CORPORACION AUTONOMA REGIONAL DE LOS VALLES DEL SINU Y SAN JORGE - CVS

RESPUESTA OBSERVACIONES AL PROYECTO DE PLIEGO DE CONDICIONES DE LA LICITACIÓN PÚBLICA N.º 004 - 2026

La Corporación Autónoma de los Valles del Sinú y San Jorge CVS, se permite dar respuesta a las observaciones presentadas al proyecto de pliego de condiciones LICITACIÓN PÚBLICA N.º 004-2026, cuyo objeto corresponde a "RECUPERACIÓN AMBIENTAL Y DE LA CONECTIVIDAD HIDROLÓGICA DE UN TRAMO DEL CAÑO LA VIRGEN EN EL MUNICIPIO DE SAN PELAYO, DEPARTAMENTO DE CÓRDOBA".

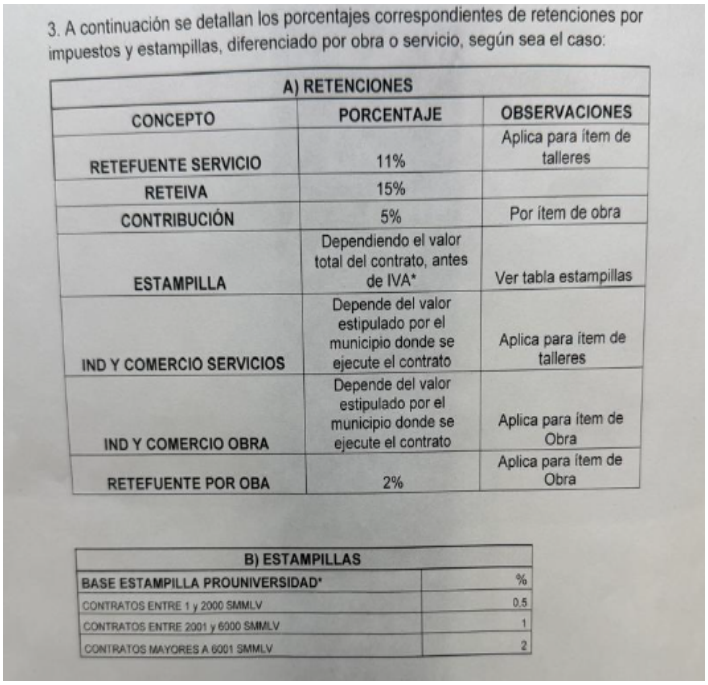
Dentro de la descripción de la actividad para experiencia habilitante, la entidad solicita:

DESCRIPCIÓN DE LA ACTIVIDAD	UNIDAD	CANTIDAD
Optimización de sección hidráulica de cauces en tierra. Incluye excavación en material común y rectificación de taludes.	m3	201.494

Sin embargo, verificamos en las actividades publicadas en procesos anteriores, tal como el **LP-006-2024** "RECUPERACIÓN AMBIENTAL CON ENFÁSIS EN CONECTIVIDAD HIDROLOGICA DE UN TRAMO DEL CAÑO AGUAS PRIETAS EN EL MUNICIPIO DE CIÉNAGA DE ORO- DEPARTAMENTO DE CORDOBA", **LP-007-2024** "RECUPERACIÓN ECOSISTÉMICA CON ÉNFASIS EN CONECTIVIDAD HIDROLÓGICA DE UN TRAMO DEL CAÑO AGUAS PRIETAS LOCALIZADO ENTRE LA VEREDA EL SALADO DEL CORREGIMIENTO EL SIGLO Y LA VEREDA EL HIGAL DEL CORREGIMIENTO PUNTA YANEZ, DEL MUNICIPIO DE CIÉNAGA DE ORO, DEPARTAMENTO DE CÓRDOBA", **LP-004-2025** "RECUPERACIÓN DE LA CONECTIVIDAD HIDROLÓGICA Y ECOSISTÉMICA DE UN TRAMO DEL CAÑO AGUAS PRIETAS ENTRE LA VEREDA EL HIGAL Y EL PUENTE VEHICULAR LOCALIZADO EN EL CENTRO POBLADO DEL CORREGIMIENTO PUNTA YANEZ, MUNICIPIO DE CIÉNAGA DE ORO, DEPARTAMENTO DE CÓRDOBA" Y **LP-006-2025** "RECUPERACIÓN DE LA CONECTIVIDAD HIDROLÓGICA CON ÉNFASIS ECOSISTÉMICO DE UN TRAMO DEL ARROYO CAROLINA EN EL MUNICIPIO DE PLANETA RICA, DEPARTAMENTO DE CORDOBA" por lo tanto le solicitamos a la entidad amablemente que para este proceso se igualen las condiciones del pliego de la misma forma que los procesos pasados, así:

- Optimización de sección hidráulica de canales en tierra, incluye excavación en material común y rectificación de taludes **y/o Dragado mecánico y/o remoción de sedimentos con explanación y/o perfilado de taludes.** (Tanto para la experiencia habilitante como para la actividad solicitada de los profesionales).

6. Se acepta su observación, ver pliego de condiciones definitivo.
7. Leer el numeral 5.1 del pliego de condiciones, el cual aclarara su inquietud.
8. Se acepta su observación, ver pliego de condiciones definitivo
